Fehlersuche bei Druckverlust am TEBS Modul

Abb. A

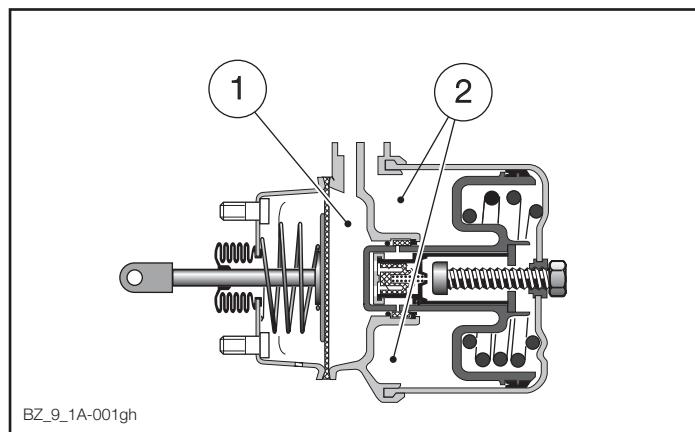
Stellen Sie sicher, dass keiner der Kombizylinder eine innere Undichtigkeit aufweist, d.h. es darf keine Luft vom Federspeicherteil (Abb. A Pos. 2) zum Membranteil (Abb. A Pos.1) strömen. Diese Prüfung erfolgt bei ungebremstem Fahrzeug, entsprechend der nachfolgenden Anleitung:

1. Fahrzeug mit Unterlegkeilen gegen Wegrollen sichern!
2. Federspeicherteile der Kombizylinder durch Hineindrücken des roten Knopfes am Park- und Rangierventil belüften. - **ACHTUNG: Dadurch werden die Bremsen gelöst!**
3. Anschlüsse 11 aller Kombizylinder der Reihe nach Lösen.
4. Entweicht dort keine Luft, Leitung bzw. Schlauch wieder anschließen.
5. Wenn Luft am Anschluss 11 entweicht, muss der Kombizylinder getauscht werden.

Abb. C Installations-Modifikation wenn Feldproblem auftritt

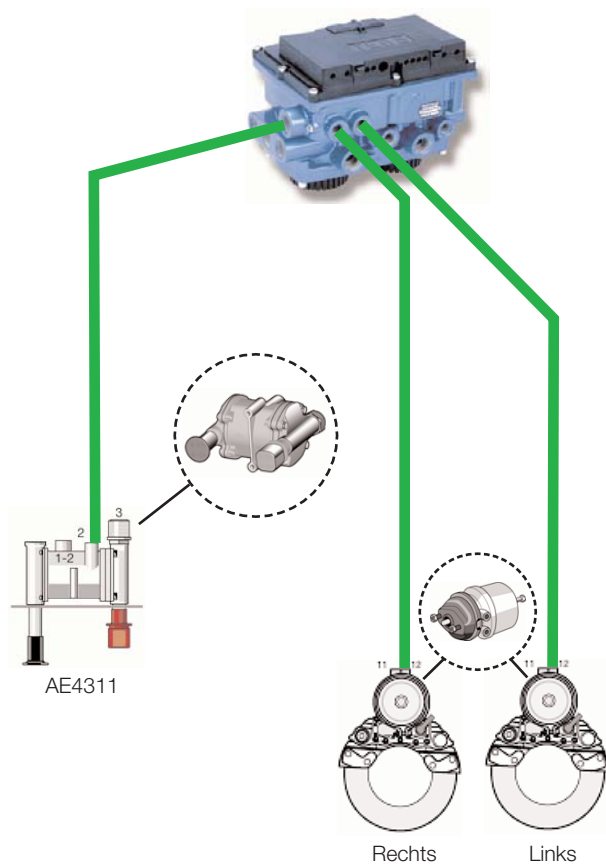
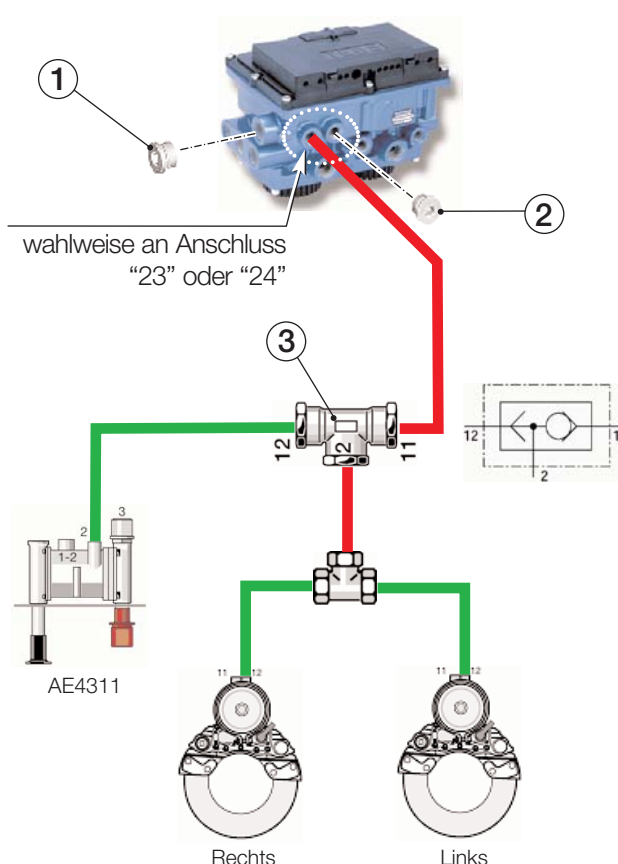
Haben beide Prüfungen (Punkte I. und II.) keine Ursache für die Undichtigkeit ergeben, so ist ein separates Zweivegeventil einzusetzen. Eine entsprechende Anleitung ist im Bild "C" zu sehen.

Leitungsquerschnitte: Kunststoffrohr 12 x 1,5
Alternativ: Bremsschlauch 11 x 3,5
